改善箇所説明図

F650GS

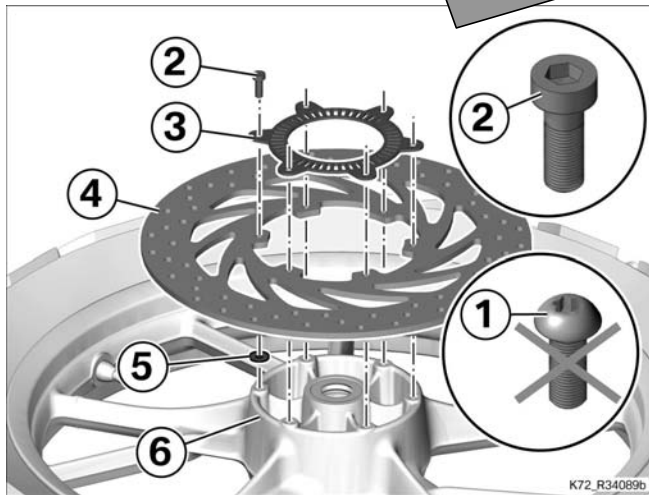
- ② 対策品 ボルト (M6 x 20、ソケットヘッド)
- ③ ABS センサーリング (ABS 搭載車両のみ)
- ④ ブレーキディスク
- ⑤ ワッシャー
- ⑥ フロントホイール
- ① 対策前 ボルト (M6 x 18、スターヘッド)

フロントブレーキディスクにおいて、固定ボルトの長さが不足しているものが組みつけられている。そのため、そのまま使用を続けると、当該各ボルトが緩み、最悪の場合、制動力が低下するおそれがある。

全車両、すべての固定ボルトを対策品に交換し、これに伴いディスク裏側のワッシャーも新品に交換する。

当該取付けボルト上に白ペイントマークを付ける(図示とおり)
